**UZUPEŁNIENIE DO RAPORTU O ODDZIAŁYWANIU NA ŚRODOWISKO  
PRZEDŁOŻONEGO DO POSTĘPOWANIA ZMIERZAJĄCEGO DO  
WYDANIA DECYZJI O ŚRODOWISKOWYCH UWARUNKOWANIACH DLA  
PRZEDSIĘWZIĘCIA POLEGAJĄCEGO NA BUDOWIE WSCHODNIEJ  
OBWODNICY WARSZAWY W CIĄGU DROGI KRAJOWEJ NR 17  
PARAMETRACH TRASY EKSPRESOWEJ NA ODCINKU OD KM OK.  
3+600 DO KM OK. 13+782 WĘZŁ „ZAKRĘT” (BEZ WĘZŁA)**

**Zakres uzupełnień zgodny pismem Regionalnego Dyrektora Ochrony Środowiska  
w Warszawie z dnia 25 września 2015 r., znak WOOŚ-II.4200.20.2015.TR.5**

### **K11 – Stopień rozcięcia powierzchni i więzi [km]**

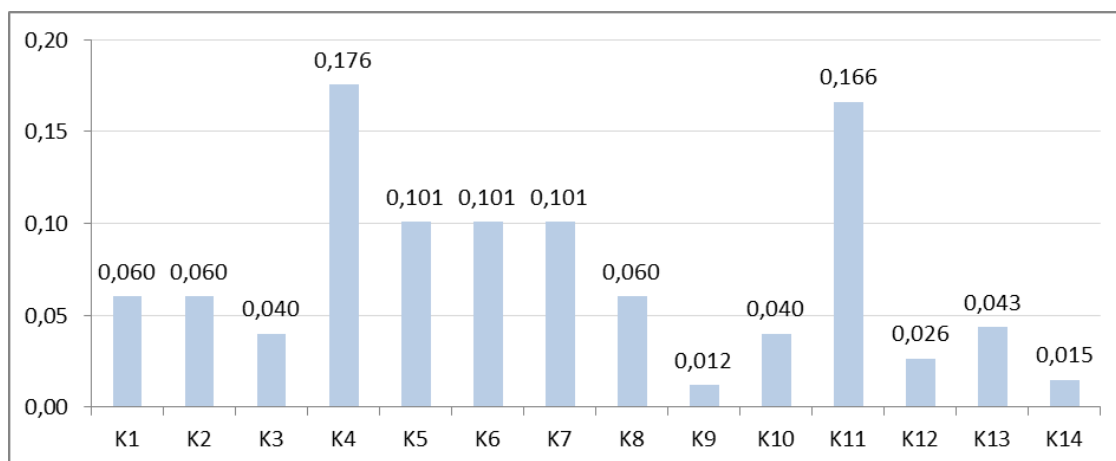
- f) W ramach ponownej weryfikacji analizy wielokryterialnej AHP uznano, zgodnie z uwagą organu, że kryterium K11 tj. Liczba stanowisk gatunków roślin chronionych zniszczonych jako najmniej różnicujące warianty, zastąpione zostanie dodatkowym kryterium tj. Stopień rozcięcia powierzchni i więzi. Poniżej przedstawiona została ocena kryterium pod kątem jego oddziaływań zgodnie z przyjętą metodologią analizy wielokryterialnej.

Miarą kryterium jest długość trasy jaka biegnie przez tereny Nadleśnictwa Drewnica, a także przez obszary zapisane w dokumentach planistycznych i strategicznych jako tereny leśne. Ingerencja w te obszary wpływa i świadczy o zaburzeniu powiązań przyrodniczych i ograniczeniu możliwości przemieszczania się zwierząt, jak również ograniczeniu powierzchni istniejących siedlisk i kompleksów leśnych, które dodatkowo pełnią również funkcję rekreacyjną dla społeczności lokalnej (z wyłączeniem poligonu, który jest terenem zamkniętym). Długość odcinków przecinających kompleksy leśne waha się od ok. 9 km do 10,9 km w zależności od wariantu. Największy stopień rozcięcia wykazano dla wariantów 3, 4, 6 i 7, które oprócz przecinania kompleksów leśnych w obrębie Nadleśnictwa Drewnica, dodatkowo ograniczają ciągłość przyrodniczą na terenach leśnych dzielnicy Wesoła,

Łączna suma punktów dla K11 to 13.
